委員および一般からのご意見

■天ヶ瀬再開発に関する意見及び質問

(図1)

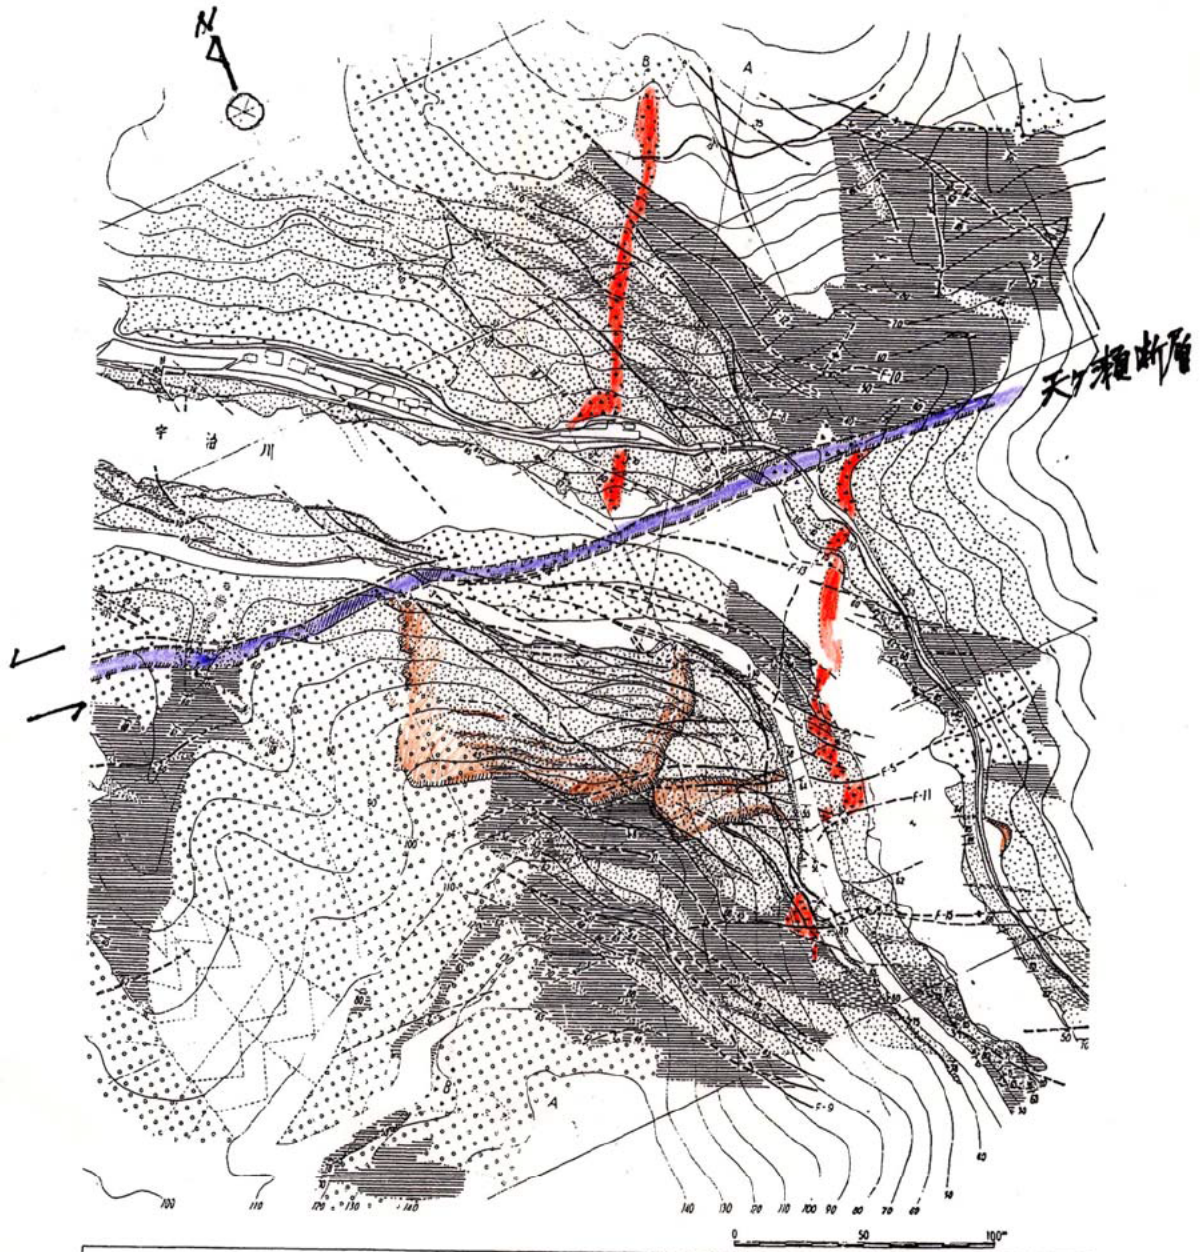
天ヶ瀬ダム管理事務所作成「天ヶ瀬ダム地質調査（作成年不明）」なる資料に天ヶ瀬ダム直下を通過する断層を記載した地質図が描かれている。この断層を仮に天ヶ瀬断層とよぶ。地質図の判読を試みたところ、天ヶ瀬断層はほぼ東西方向、垂直に近く、破砕帯の幅は5～10m、左ずれ約100mで、ダムの中心直下を通過している。また地質図には昭和31年1月から3月にかけて発生した左岸ダムサイトの位置に発生した大規模な土砂崩壊（いわゆる六石山崩壊）の範囲も示されている。（図1）

(図2)

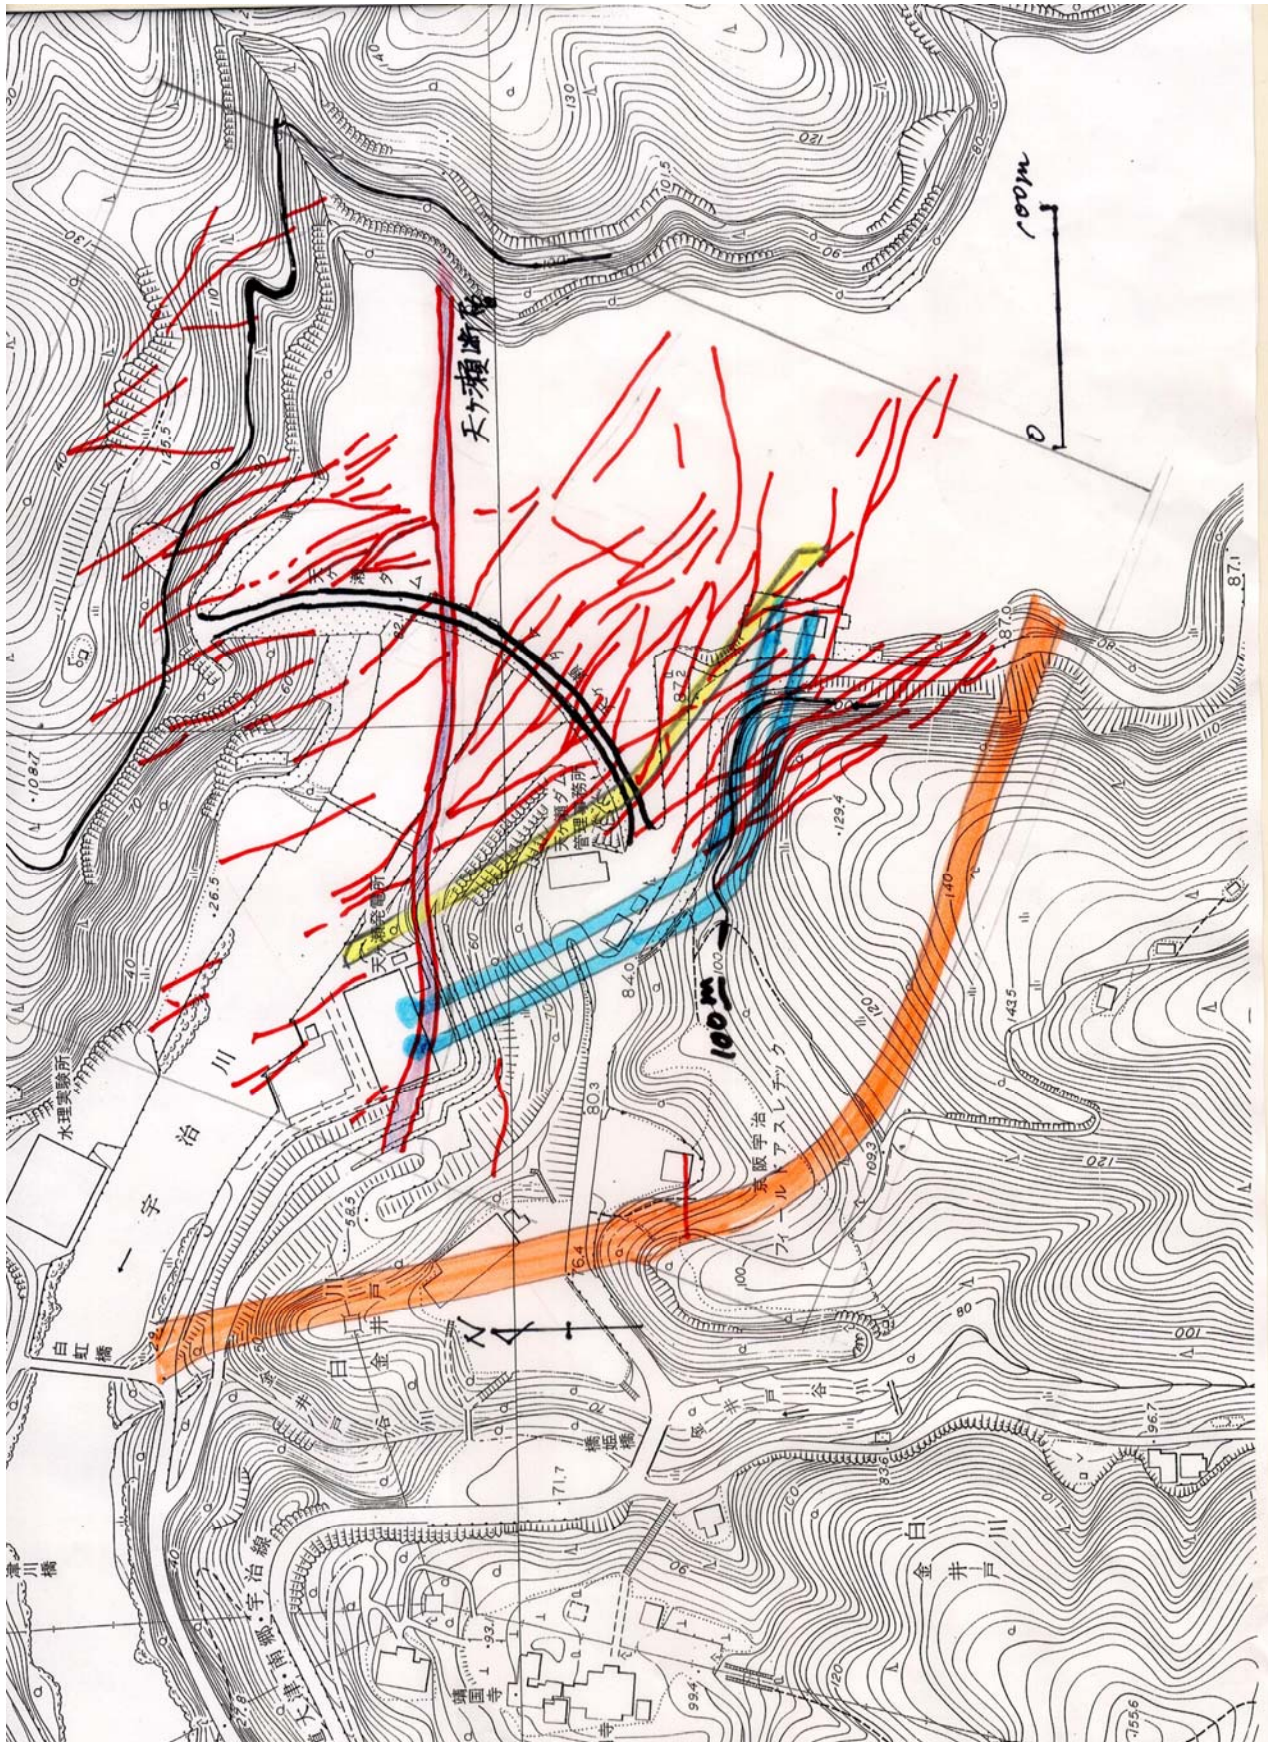
ダム周辺には多くの断層が認められる。地質図に記されている断層をトレースし、計画トンネル放流施設、発電用水路2本、堤外仮放水路、ダム堰堤を重ねてみたところ（図2）、アーチの形態からみて、右岸側においては、支持岩盤にはたらく力の方向は岩盤に発達する断層群（すべり面）の方向に一致するように思える。第72回委員会において右岸側の地質に関する意見を述べたが、地質図から見ると左岸側の方が右岸側よりも地盤が脆弱と考えられる。

上記の内容に関して流域委員会及び国交省の見解を示して頂きたい。
